第7.4.4.177図 (1) D-1 破碎帯 ボーリング調査結果 (2号炉原子炉建屋とD-1 トレンチの間) コア柱状図 (H24-B14-2孔)

第7.4.4.177図(2) D-1 破碎帯 ボーリング調査結果(2号炉原子炉建屋とD-1 トレンチの間) コア柱状図(H24-B14-2孔)

第7.4.4.181図 (3) D-6破砕帯及びD-5破砕帯 ボーリング調査結果 (1号炉原子炉建屋付近) コア柱状図 (H19-No.4)

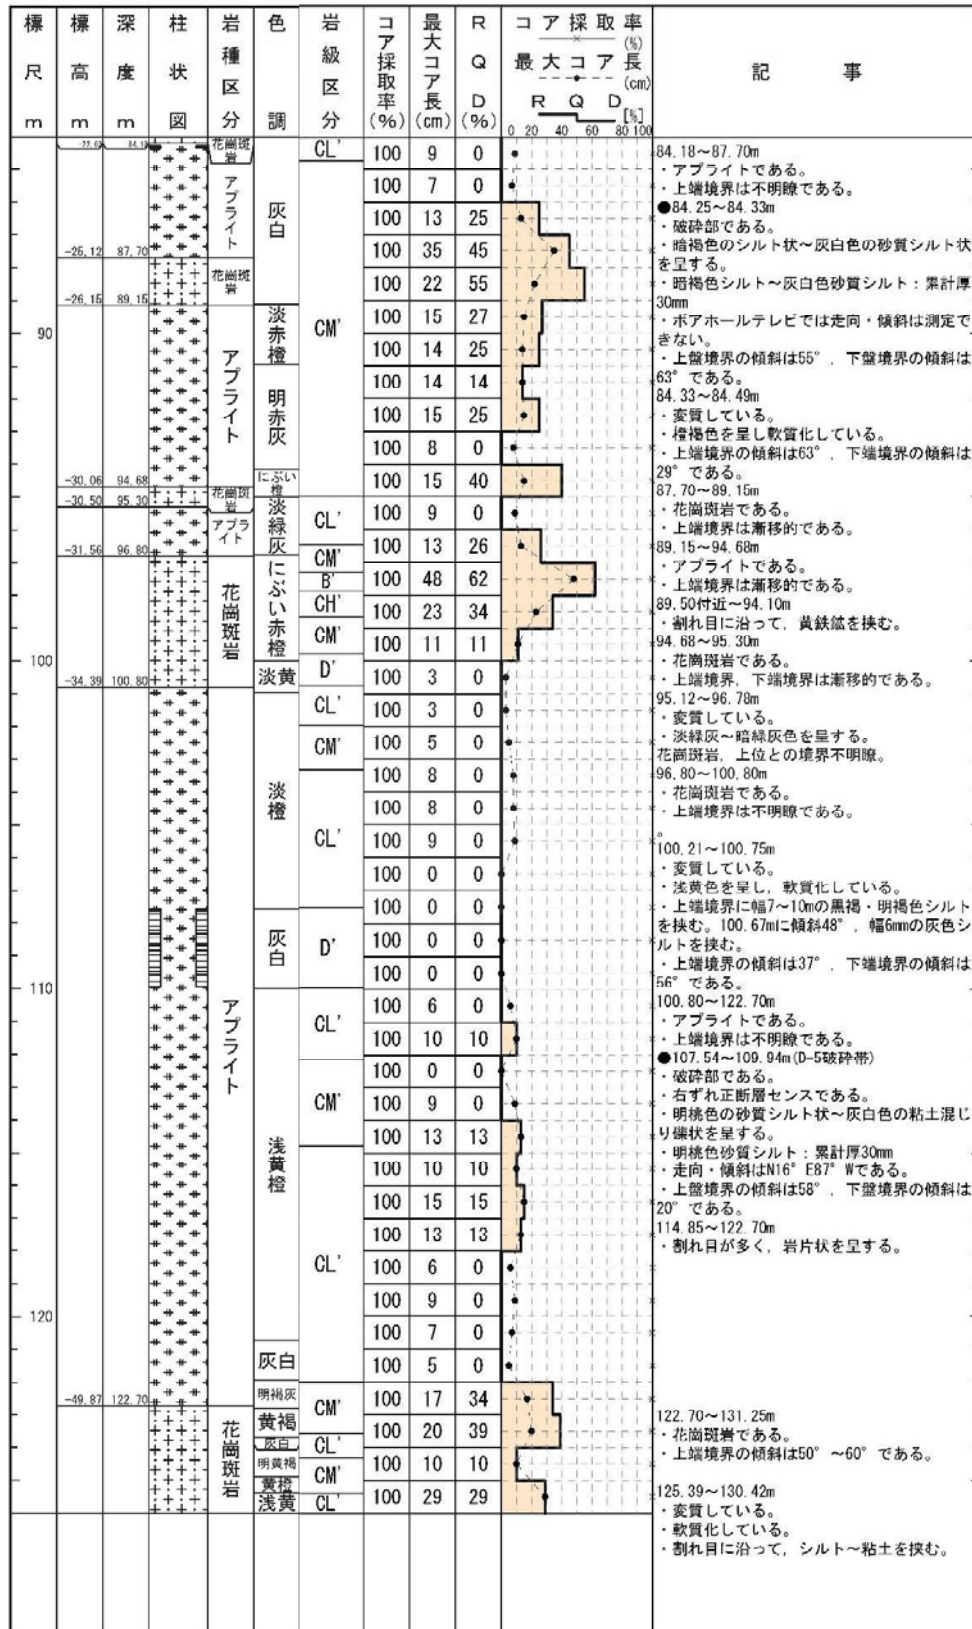
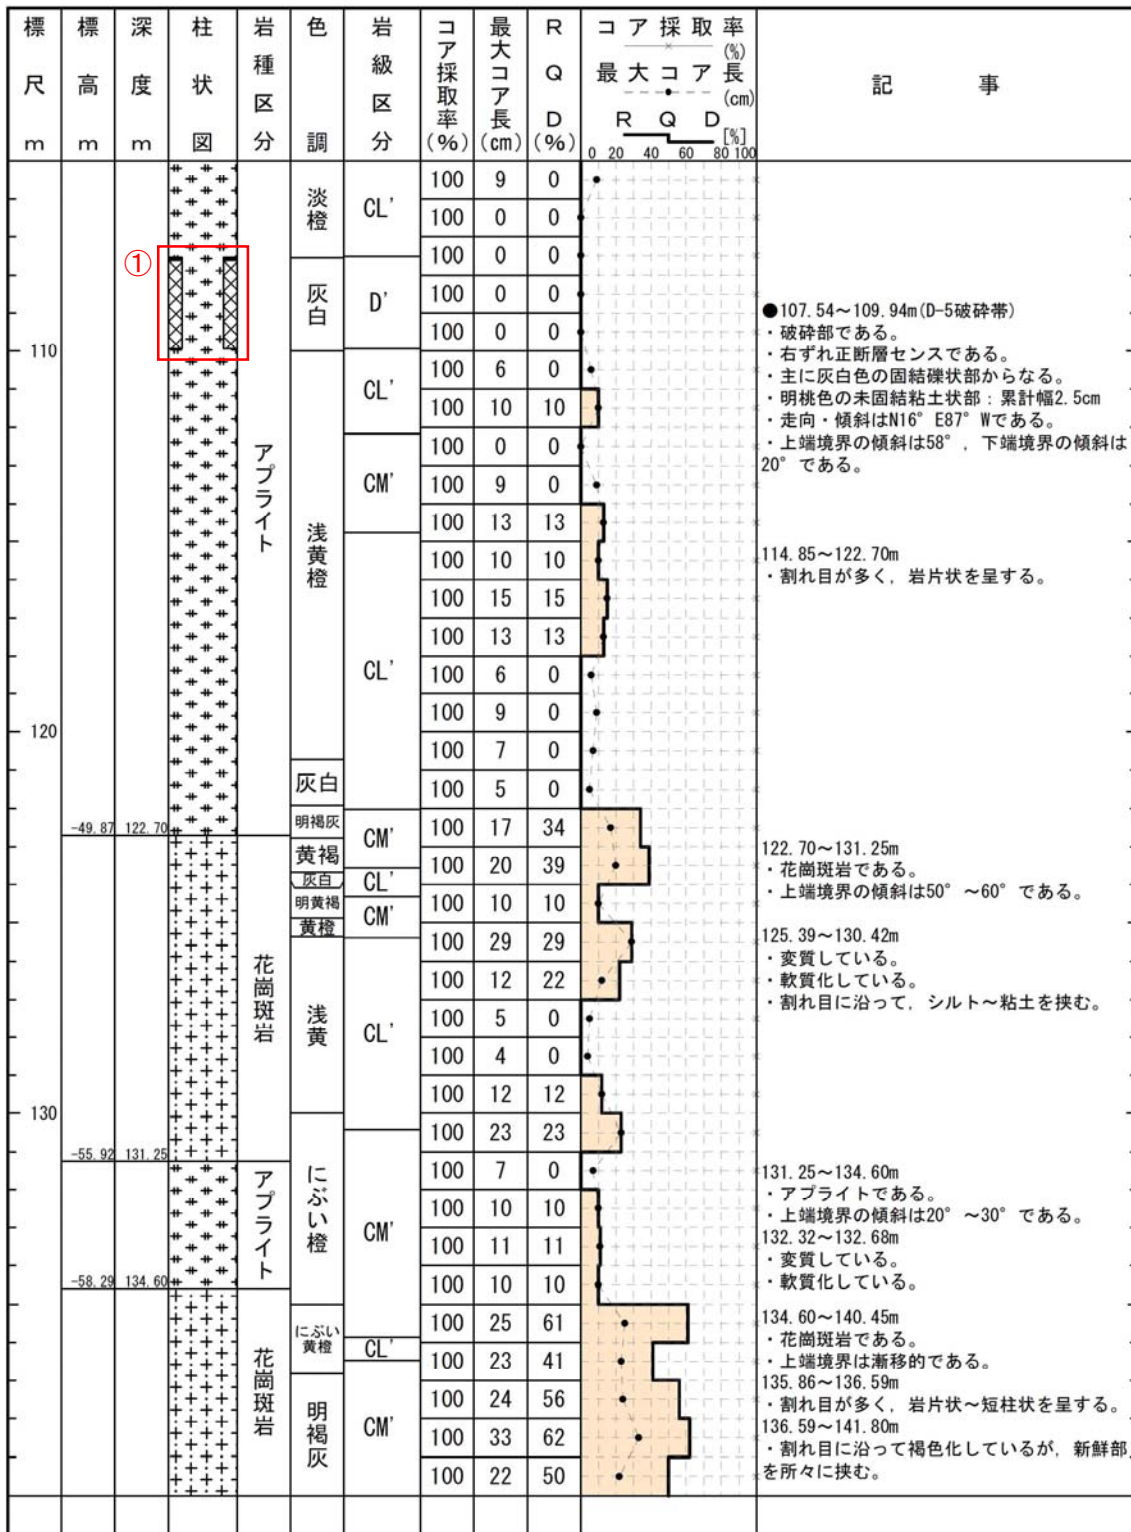
3-100(分類d)①
記事欄の記載変更に伴う変更。(破碎部模様の変更)

第7.4.4.182図 (1) D-6 破砕帯及びD-5 破砕帯 ボーリング調査結果 (1号炉原子炉建屋付近) コア柱状図 (H19-No. 12)

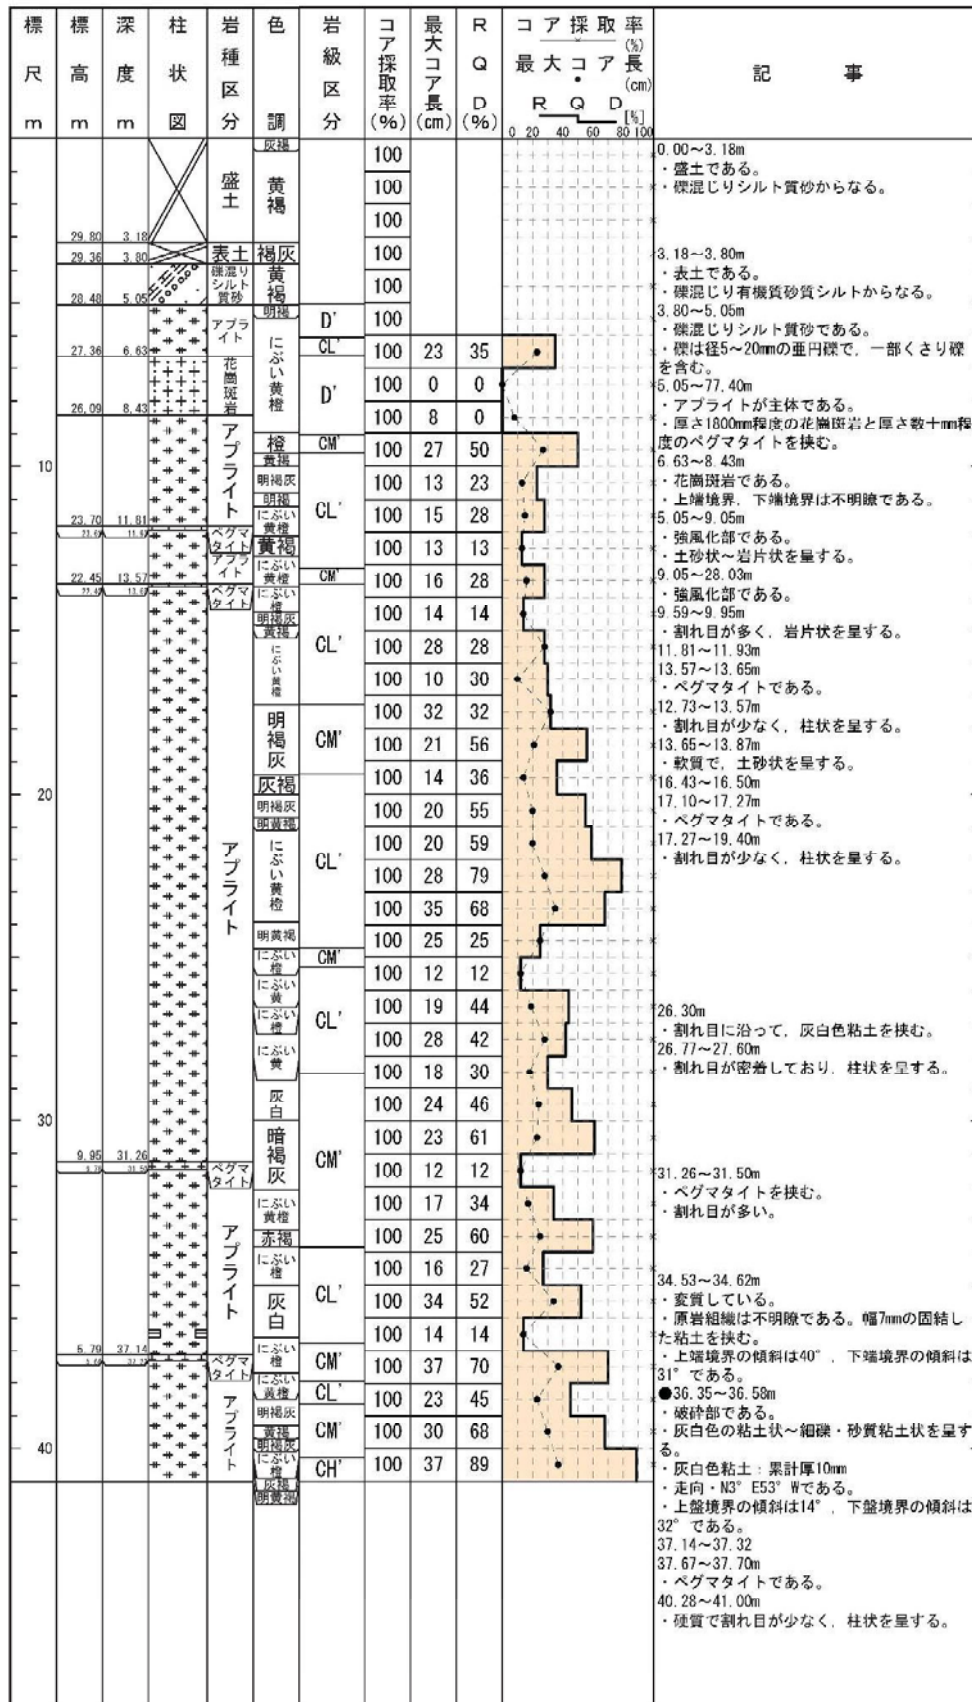
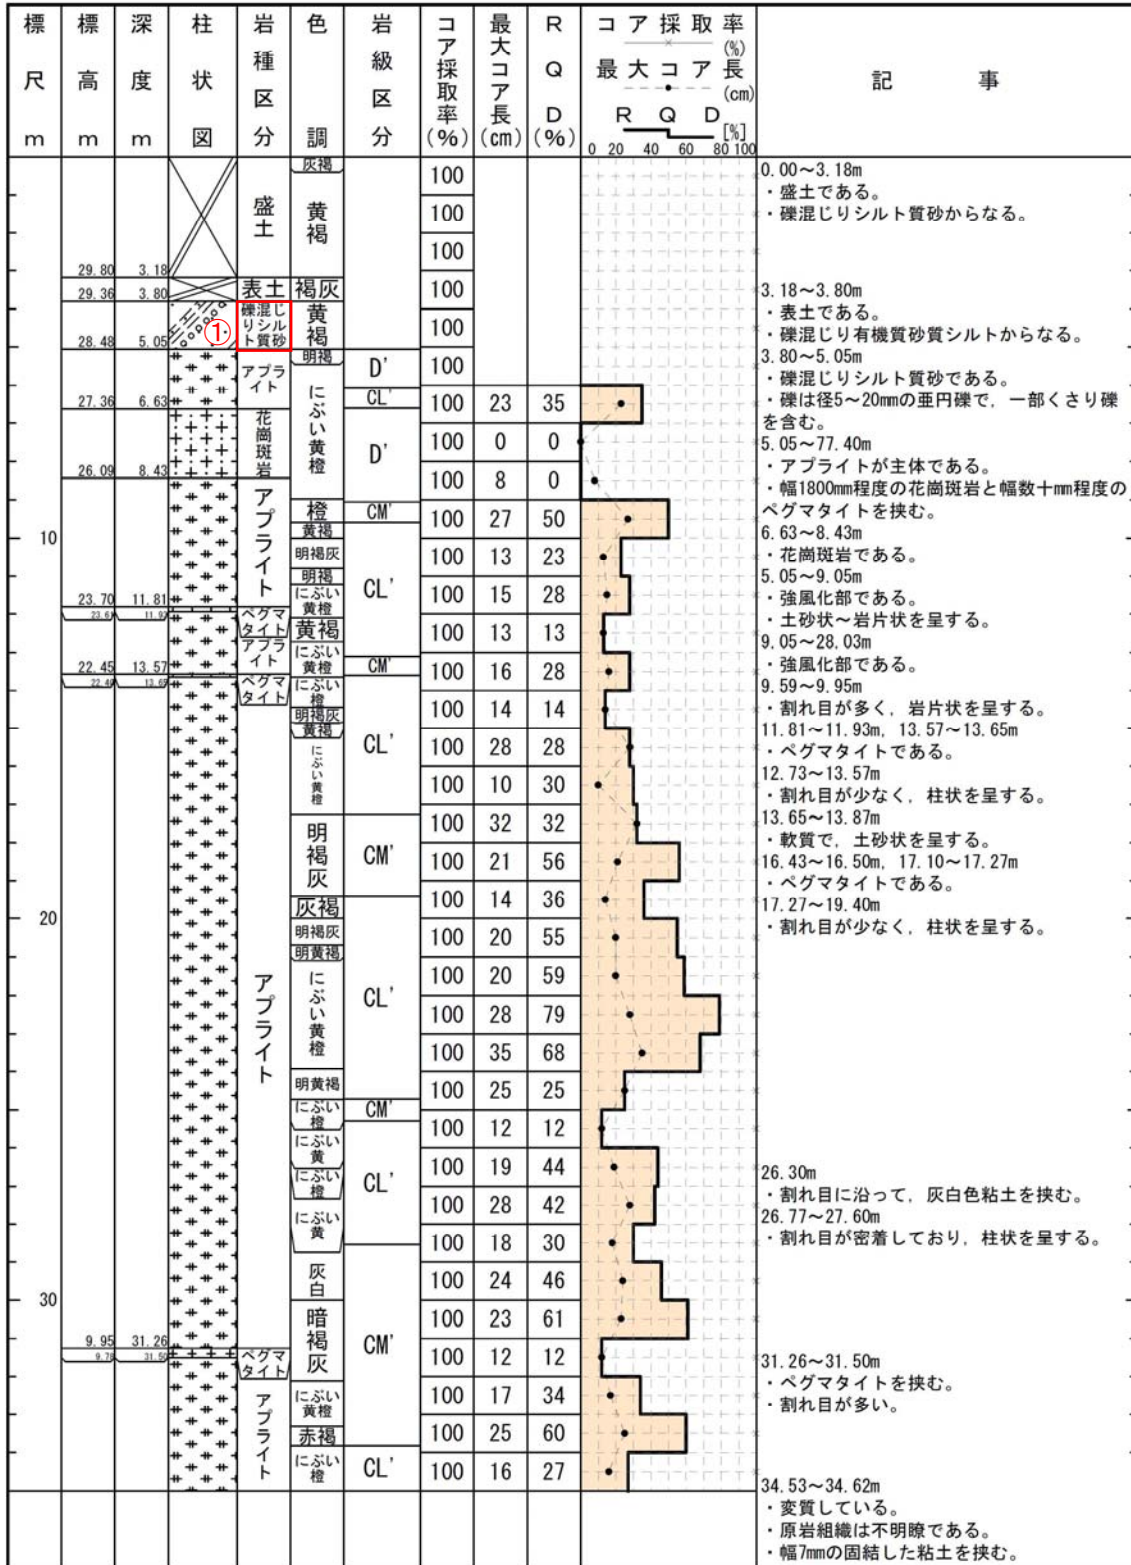
3-104(分類c)①
表現を統一したため。

第7.4.4.182図 (1) D-6 破砕帯及びD-5 破砕帯 ボーリング調査結果 (1号炉原子炉建屋付近) コア柱状図 (H19-No. 12)

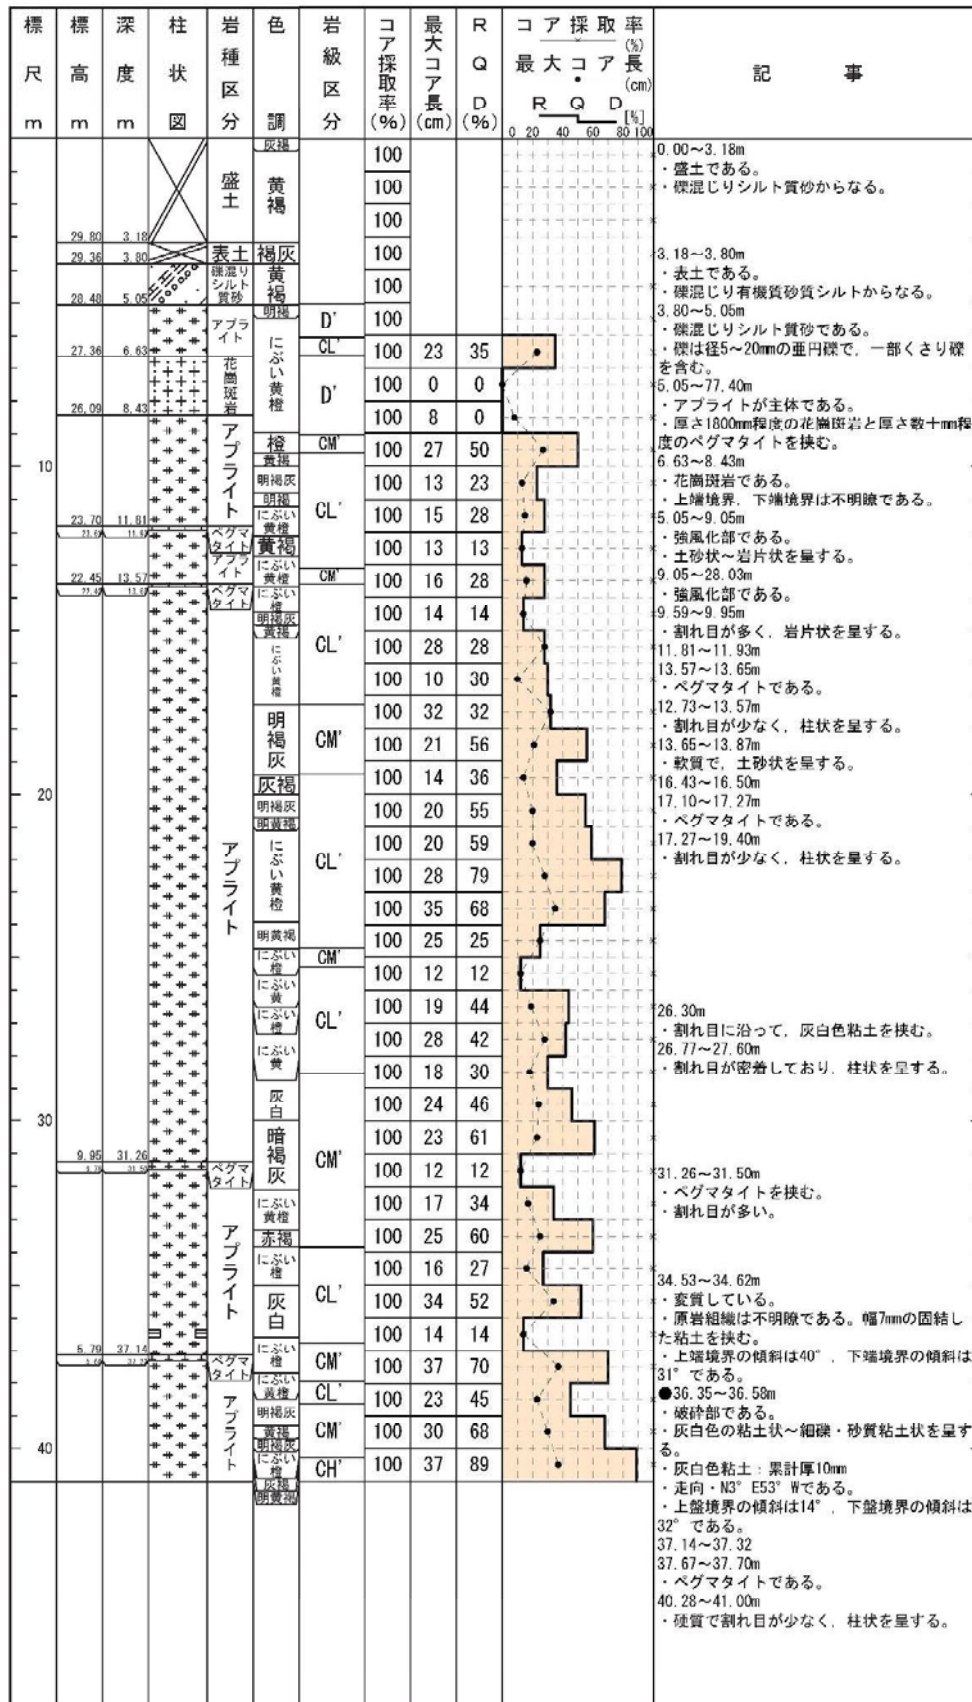
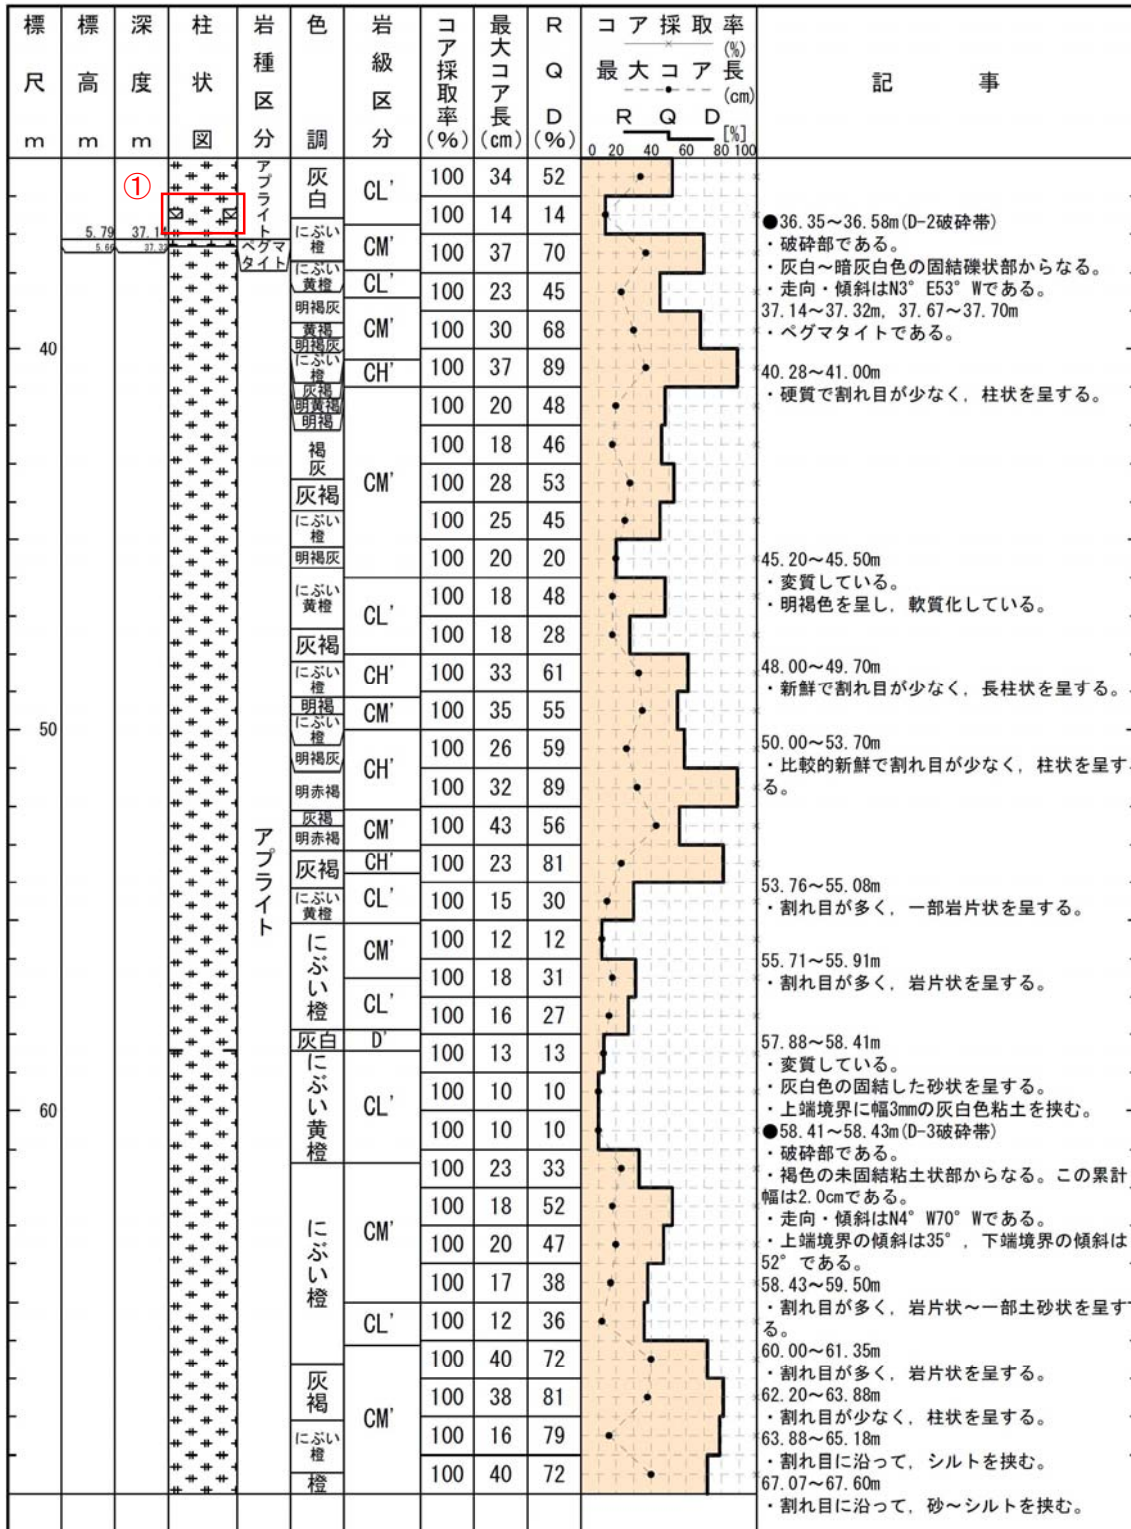
3-105(分類d)①
記事欄の記載変更に伴う変更。(破碎部模様の変更)
